SERVICE INFO – FAG 0040

Indicații pentru montare

Șaiba de presiune modificată pentru butucii de roată destinați axelor BPW

Producătorul axei: BPW

Figura 2: Butuc de roată cu șaibă de presiune modificată și piuliță de axă cu guler mare

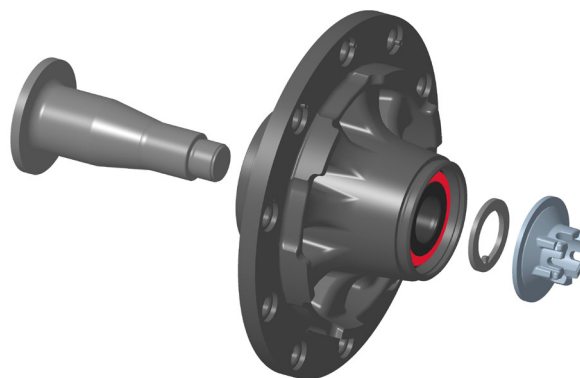
Când se montează butucii de roată menționați anterior cu ajutorul FAG SmartSet, trebuie scoasă șaiba de presiune! Trebuie montată în schimb șaiba de presiune inclusă în setul butucului de roată (Figura 2).

Deoarece rulmentul de roată nu are o construcție standard, șaiba de presiune originală nu este suficient de groasă pentru a asigura distanța necesară între umărul piuliței de axă și rulmentul de roată. În timpul funcționării, aceasta a dus la deteriorarea garniturii de etanșare și la defectarea prematură a rulmentului de roată. Șaiba de presiune furnizată este mai groasă, asigurând astfel o distanță suficientă între componente.

Figura 1: Piuliță de axă cu umăr mic (stânga) și mare (dreapta)

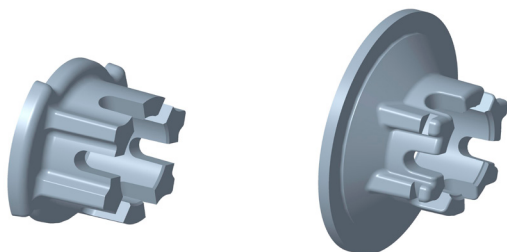
Pe butucii de roată ai axelor BPW se pot monta piulițe de axă cu umăr mic sau mare (Figura 1). Piulițele de axă cu umăr mare se montează întotdeauna cu o șaibă de presiune.
